Technical *Info*

Zmiana napinacza w modelu Ford 1,8 Diesel (CT 983 K1/K2)

rys. 3 Prawidłowe naprężenie

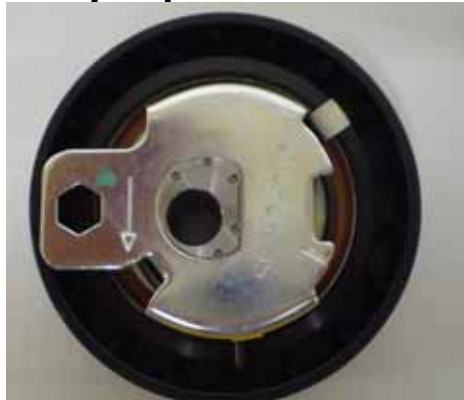
Napinacz rolkowy z zestawu jest inaczej zbudowany pod względem technicznym, niż ten zamontowany fabrycznie.

Nowa wersja napinacza wg firmy Ford musi być montowana we wszystkich modelach diesla 1,8 przy okazji wymiany paska zębatego. Z uwagi na zupełnie inną budowę nasuwa się pytanie, jak prawidłowo zamontować i wyregulować ten napinacz.

Nowa wersja jest to napinacz półautomatyczny, który jest montowany centralnie w miejsce napinacza ręcznego (50 Nm). Po zamontowaniu paska zębatego należy, jak zwykle, nastawić naprężenie kluczem imbusowym z przodu na kole pasowym w kierunku wskazywanym przez wytłoczoną strzałkę. Wyżłobienie powinno zbiegać się z występem w pozycji odpowiadającej mniej więcej pozycji godz. 3 na zegarze. W niektórych starszych wersjach osłonę trzeba spiłować pilnikiem o kilka dziesiątych mm w obszarze krążka naprężającego.
